PORTO DE SINES
NOVO CAIS DE CARGA GERAL
PAD.PR.23.004

ESTUDO PRÉVIO
ESTUDO DE IMPACTE AMBIENTAL
Identificação de alterações ao EIA

Este documento, autónomo do EIA, é apresentado pelo Consórcio constituído pelas empresas Consulmar, Nemus e TPF no sentido de dar resposta ao “Pedido de Elementos Adicionais para efeitos de Conformidade do EIA” por parte da Autoridade de Avaliação de Impacte Ambiental (AIA), a Agência Portuguesa do Ambiente (APA), de 28 de abril de 2026, veiculado pelo ofício com a referência S022735-202604-DAIA.DAP, relativo ao Procedimento de AIA n.º 3931.

Figura 1 – Percentagem de inoperacionalidade na situação de referência e com Novo Cais de Carga Geral sem prolongamento do Molhe Leste (CO_ALT2_OTIMIZADA)

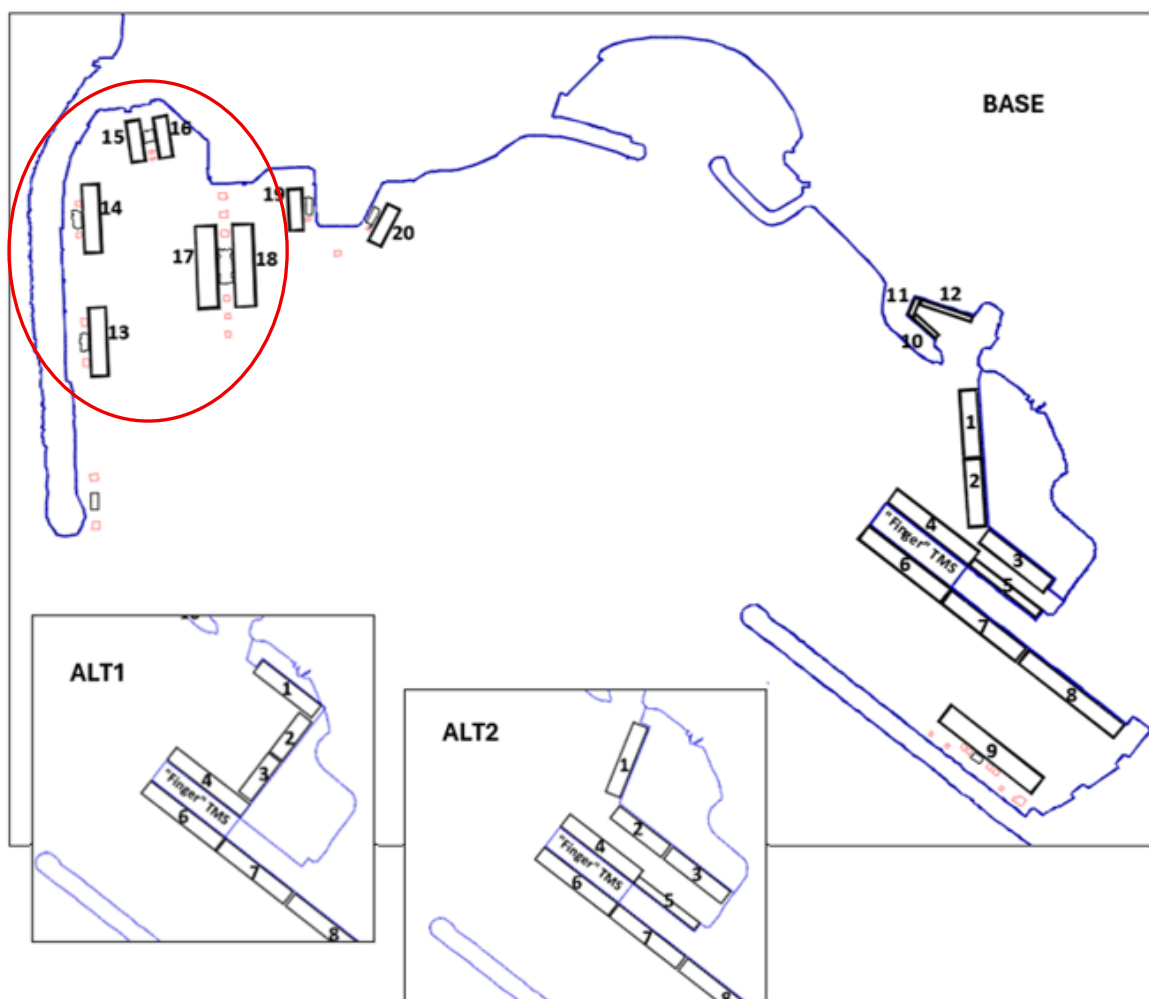
2.1. *Apresentar estudos de modelação de agitação para a situação em que só seja efetuado o novo cais de carga geral, e não o prolongamento do NW do molhe leste. Com base nestes estudos deve ser discutida a influência na operacionalidade dos diversos cais do Porto de Sines, com especial enfoque nos cais associados a:*

- i. REN Atlântico;*
- ii. Terminal Petroquímico;*
- iii. Terminal de Graneis Líquidos.*

A secção 6.7.2. do Relatório Síntese (Volume 01) do EIA foi completada com resultados da percentagem de inoperacionalidade para a situação apenas com o Novo Cais de Carga Geral (alternativa 2 não otimizada) e sem prolongamento NW do Molhe Leste, que se apresentam na figura seguinte, obtidos do estudo de modelação da agitação marítima efetuado no âmbito do Estudo Prévio (agora atualizado e apresentado em anexo ao EIA – Anexo 5 do Volume 02).

Estes resultados indicam face à situação de referência um aumento geral da agitação marítima sobretudo na área de implantação do novo cais e em alguns setores adjacentes da bacia portuária, mais evidente na área do projeto e junto ao Porto de Serviços, ao Terminal *Multipurpose* e ao Terminal de Gás Natural Liquefeito. Para além disso, indicam que o aumento de agitação se repercute em geral num aumento da percentagem de inoperacionalidade dos restantes terminais do Porto de Sines, especialmente notória no Porto de Serviços (até 7%) e no Terminal *Multipurpose* (até 5%).

Focando-se os cais associados à REN Atlântico (Terminal de Gás Natural Liquefeito) e Terminal Petroquímico, é possível verificar-se que existe um aumento na percentagem de inoperacionalidade (no Terminal Petroquímico apenas no posto 10). Contudo, a percentagem obtida mantém-se num nível muito reduzido de inoperacionalidade, de 0,025% (2 horas) e 0,15% (13 horas), significando um aumento face à situação de referência de apenas 1 hora e de 4 horas, respetivamente.

Quanto ao Terminal de Graneis Líquidos, os resultados indicam em todos os postos, considerando o limite para a inoperacionalidade adotado neste terminal ($H_s > 1,5m$), uma percentagem de inoperacionalidade tendencialmente nula, à semelhança da situação de referência, concluindo-se por uma influência nula do Novo Cais de Carga Geral na inoperacionalidade deste terminal.
